Pakeitimų aktas		Data: 2023-08-17
Pakeitimo pavadinimas: Pakeitimų aktas Nr. 1		
Rangos sutarties pavadinimas: Parodų rūmų, Vokiečių g. 2, Vilniuje, kapitalinio remonto ir tvarkybos darbai		
Rangos sutarties numeris, data: VPS-41, 2022-11-04		
Statybos proceso dalyviai:		
Statytojas (Užsakovas)	Šiuolaikinio meno centras	
Rangovas	UAB „HSC Baltic“	
Projekto vykdymo priežiūros vadovas	Karolis Maciulevičius	
Statybos techninės priežiūros vadovas	Gediminas Kalonas	
Darbo projekto vadovas (jei taikoma)	Karolis Maciulevičius	
Kam: Užsakovui

1.1 Sprendinys, kuris yra keičiamas		
- Keičiamas šedinio stoglangio detalės ST-4 sprendinys (žr. Šio akto 1 Priedą). - Keičiami sutarties priedai NR. 4 „DARBŲ KAINŲ ŽINIARAŠTIS“, NR. 5 „RANGOVO PASIŪLYMAS“, NR. 6 „SUTARTIES KAINOS (ĮKAINIŲ) DETALIZACIJOS ŽINIARAŠTIS“

Principinis esamų plieninių erdviųjų santvarų gniuždomosios juostos stiprinimo mazgas
M1:5

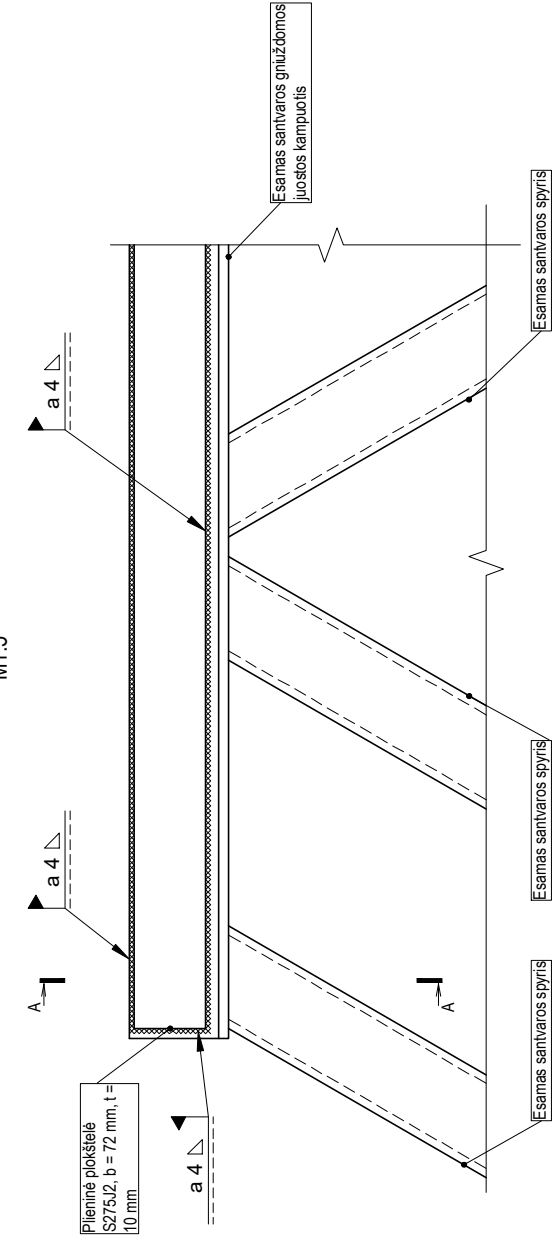
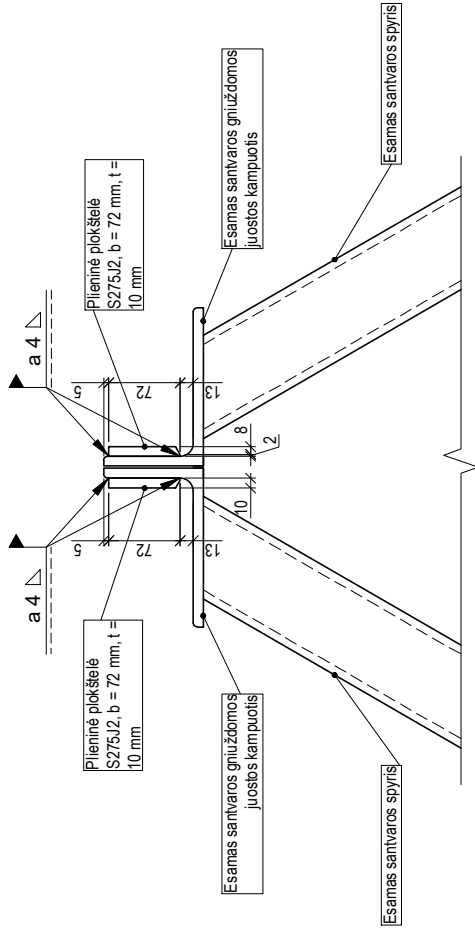
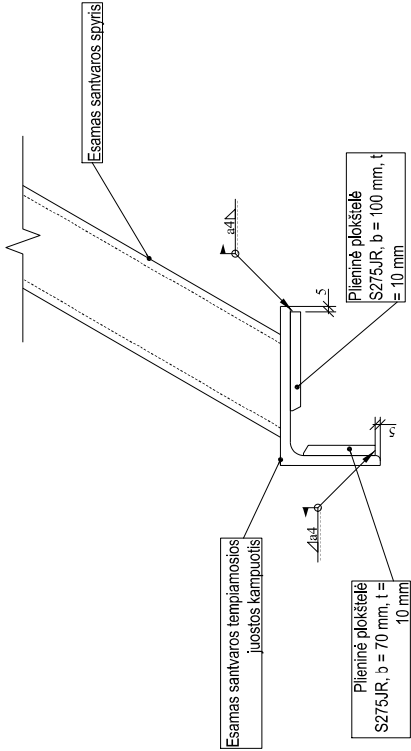
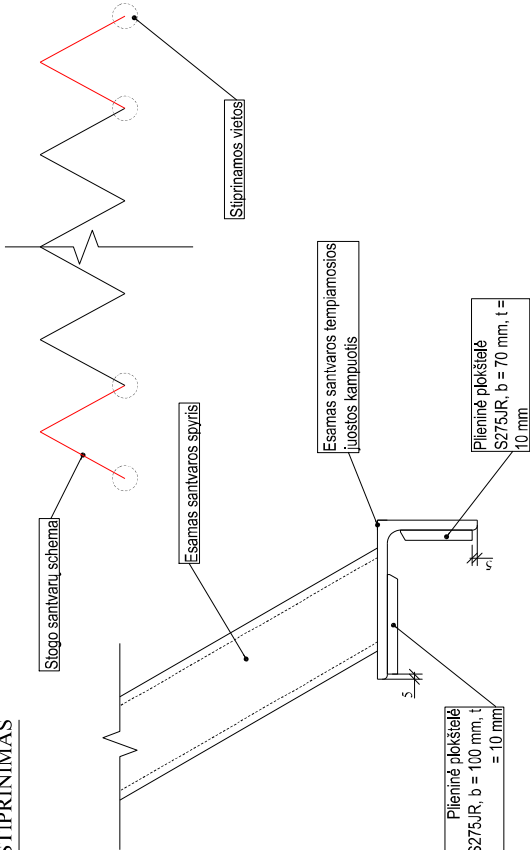
- Keičiamą TvDP konstrukcinės dalies Plieninių erdvinių santvarų remonto sprendinys: 20.016-TvDP-SK.B-13, esantis plane 20.016-TvDP-SK.B-04, į detalizuotus darbo brėžinių sprendinius: 20.016-TvDP-SK01.B-C05, 20.016-TvDP-SK01.B-C06, nurodytus TvDP brėžinyje: 20.016-TvDP-SK01.B-A03 (žr. Šio akto 20 Priedą).
- Keičiami sutarties priedai NR. 4 „DARBŲ KAINŲ ŽINIARAŠTIS“, NR. 5 „RANGOVO PASIŪLYMAS“, NR. 6 „SUTARTIES KAINOS (ĮKAINIŲ) DETALIZACIJOS ŽINIARAŠTIS“ (stiprinimo sprendinių keitimo apimtyje).

DP projektavimo metu, atlikus skaičiavimus (žr. Šio akto 31 Priedą) nustatyta, kad TP numatytas erdvinės santvaros stiprinimas nepakankamas Nutarta pakeisti santvaros stiprinimo sprendinį, numatant papildomą kraštinių santvarų stiprinimą.

- Įsigyti papildomu plieninių detalių tvirtinimo darbus kurių vertė **12 747,00 € be PVM** detalizuotus priede Nr. 21;

Principinis esamos kiaurymėtosios perdangos plokštės stiprinimo mazgas

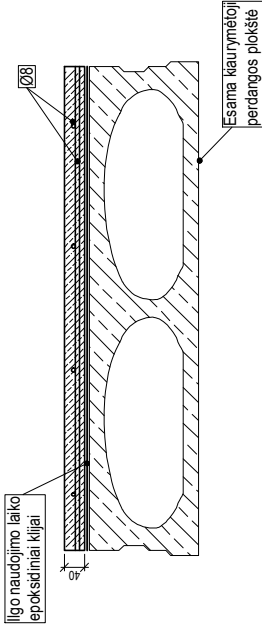
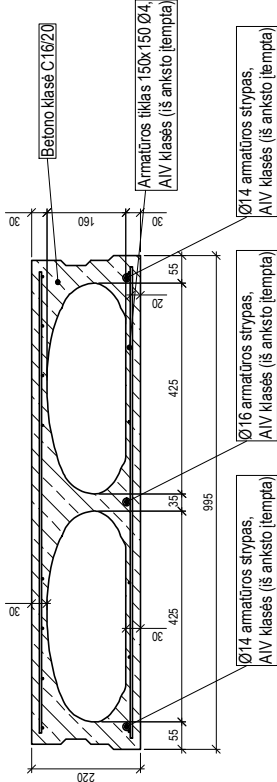
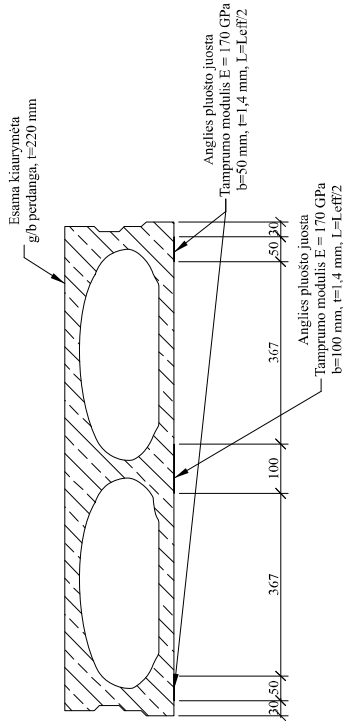
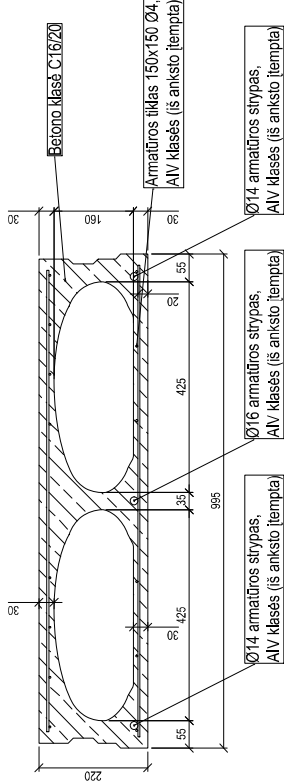
- Keičiamas TvDP konstrukcinės dalies Surenkamųjų gelžbetoninių kiaurymėtųjų perdangos plokščių stiprinimo sprendinys 20.016-TvDP-SK.B-17, esantis plane 20.016-TvDP-SK.B-02, į detalizuotus darbo brėžinių sprendinius 20.016-TvDP-SK01.B-C10, nurodytus TvDP brėžinyje 20.016-TvDP-SK01.B-A01 (žr. Šio akto 27 Priedą).
- Keičiami sutarties priedai NR. 4 „DARBŲ KAINŲ ŽINIARAŠTIS“, NR. 5 „RANGOVO PASIŪLYMAS“, NR. 6 „SUTARTIES KAINOS (ĮKAINIŲ) DETALIZACIJOS ŽINIARAŠTIS“ (nevykdomų kiaurymėtos perdangos plokštės perdangų stiprinimo iš viršaus įrengimo darbų ir papildomų kiaurymėtos perdangos plokštės stiprinimo anglies pluošto juosta įrengimo darbų apimtyje).

Tvarkybos darbų projekte (Konstrukcinėje dalyje) buvo numatyta sustiprinti kiaurymėtą perdangos plokštę, stiprinimą atliekant iš viršaus, t.y. stiprinti plokštę iki įrengiamų grindų sluoksnių. Tačiau, nuardžius senas grindis ir jų sluoksnius buvo nustatyta, kad sustiprinus perdangos plokštę pagal aptariamą projekto sprendinį, grindys pakiltų 4 cm ir todėl nebesutaptų su neardomomis grindimis, durimis, langais ir pan. Dėl ko kiltų eilė papildomų/perdaromų darbų. Atsižvelgiant į tai, nuspręsta sprendinį pakeisti tokiu būdu, kad kiaurymėta perdangos plokštė būtų stiprinama iš apačios. Dėl aptariamo sprendinio pakeitimo atsirado nevykdomi kiaurymėtos perdangos plokštės perdangos stiprinimo iš viršaus įrengimo darbai ir papildomi kiaurymėtos perdangos plokštės stiprinimo anglies pluošto juosta įrengimo darbai, kurie įsigijami iš Rangovo.

- Įsigyti papildomus kiaurymėtos perdangos plokštės stiprinimo anglies pluošto juosta įrengimo darbus, kurių vertė **8427,20 € be PVM**, detalizuotus Priede Nr. 28.
- Atsisakyti kiaurymėtos perdangos plokštės perdangos stiprinimo iš viršaus įrengimo darbų, kurių vertė **9123,00 € be PVM**, detalizuotų Priede Nr. 29.
